**СВОД ПРЕДЛОЖЕНИЙ,
 поступивших в рамках общественного обсуждения заключения
 государственной историко-культурной экспертизы на официальном сайте
 в сети «Интернет» управления государственной охраны объектов
 культурного наследия Нижегородской области в соответствии с
 Федеральным законом от 25.06.2002 № 73-ФЗ «Об объектах культурного
 наследия (памятниках истории и культуры) народов Российской
 Федерации» и постановлением Правительства Российской Федерации от
 15.07.2009 № 569 (в редакции от 09.06.2015 № 569)**

Акт государственной историко-культурной экспертизы проектной документации по сохранению (реставрации и приспособлению для современного использования) объекта культурного наследия регионального значения «Входы и ограда парка «Швейцария» (Нижегородская обл., г.Нижний Новгород, пр.Гагарина, парк «Швейцария»). Дата начала проведения экспертизы: 17.02.2020 г. Дата окончания проведения экспертизы: 27.02.2020 г. Подготовлен государственными экспертами: Бахаревой Н.Н. (Приказ Министерства культуры Российской Федерации от 27.02.2019 г. № 219 «Об утверждении статуса аттестованного эксперта по проведению государственной историко-культурной экспертизы»); Зубовой Е.М. (Приказ Министер

Приложение 1.

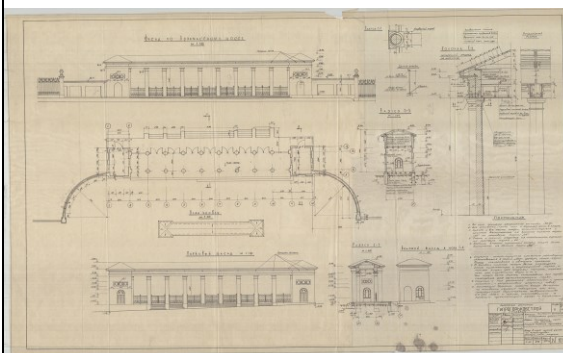
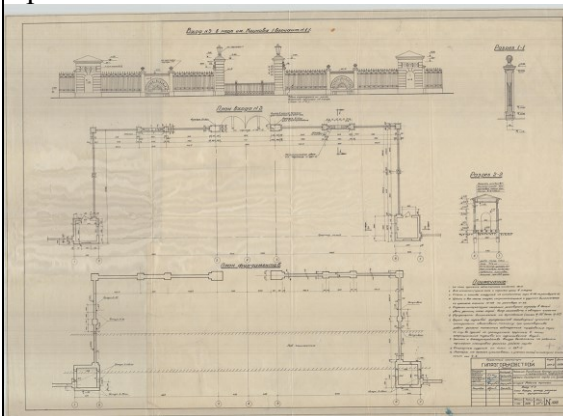
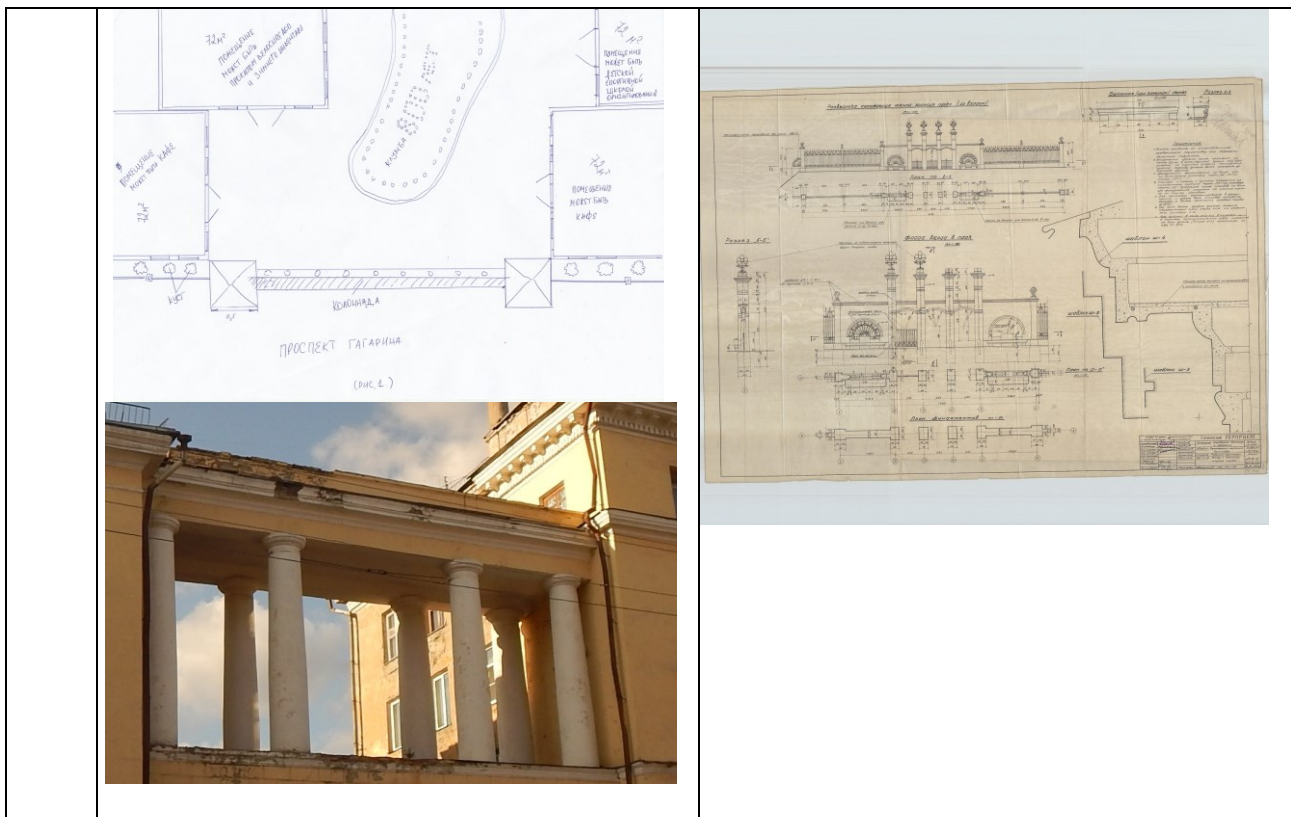
входной группы 4, согласованных по высоте с существующими башенками, по две с каждой стороны (по одной у входной группы 4), соединённых между собой наглухо или портиками, покрытыми двускатной крышей, пристройки - двускатными с вальмами крышами, имеющими единую отметку конька, образующих дворцовую цепь украшенную гипсовой лепниной, в авторской стилистике на основе первоначального проекта института «Гипрогорьковстрой». Предлагаемые изменения чётко конкретизируют места с устройством дополнительных входов. Вновь организованные помещения (пристройки) необходимы для организации цепи помещений, напоминающих дворцовый ансамбль, который необходим для расширений функциональной нагрузки ограды для современного использования. Вариант предлагаемых помещений предложен на рисунке (рис. 1). Форма и расположение зданий показана приблизительно, для демонстрации самой идеи. Вариант соединения зданий между собой может быть глухой, как показано на рисунке или через колоннаду, как показано на фото.

площади (1584 м кв.) уничтожат существующие деревья, кустарники и травяной покров, произрастающие вдоль главной аллеи парка.

2.4. Данные «...капитальные пристройки» нарушают общую концепцию Парка «Приокский».

2.5. Данное предложение не соответствует проектным решениям ГипроГорьковстроя 1958 г. (см. приложение 1).
